改善箇所説明図

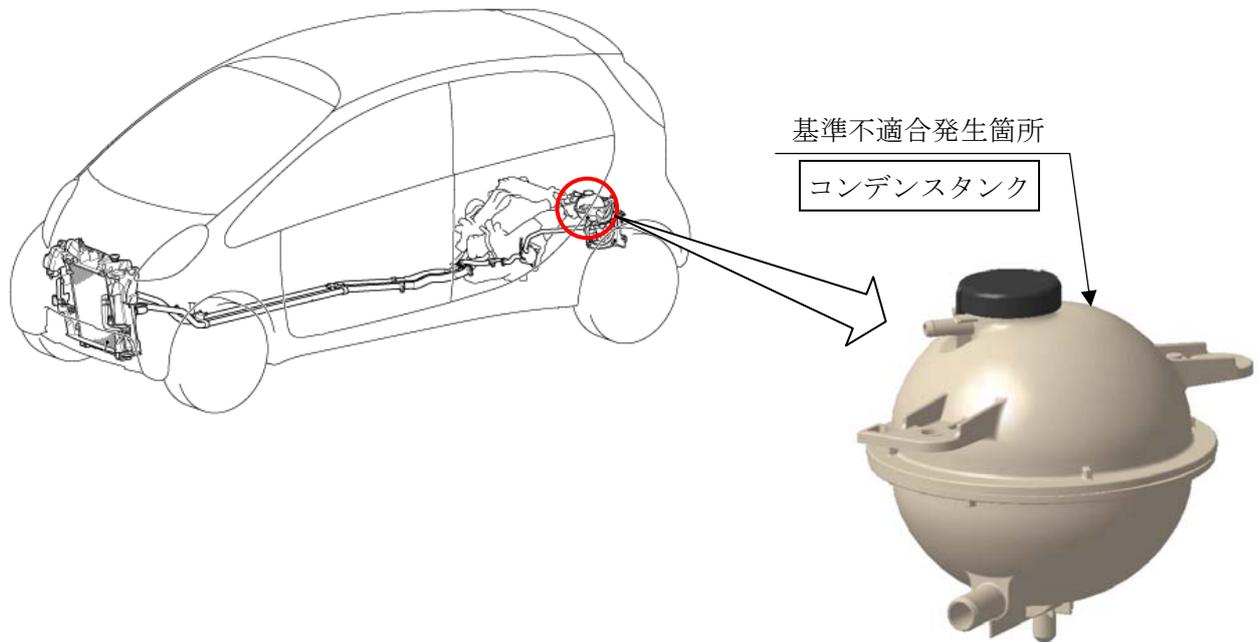
エンジン冷却系のコンデNSTANK（冷却水内の気泡を分離するための装置）において、エンジンを高回転で運転すると、気水分離機能が適切に働かず、冷却水が溢れ出ることがある。繰り返し冷却水が溢れ出し、冷却水が不足したまま使用すると、オーバーヒートが発生し、最悪の場合、エンストして再始動できなくなるおそれがある。

全車両、コンデNSTANKを対策品に交換する。

注：図中の 内は、交換する部品を示す。
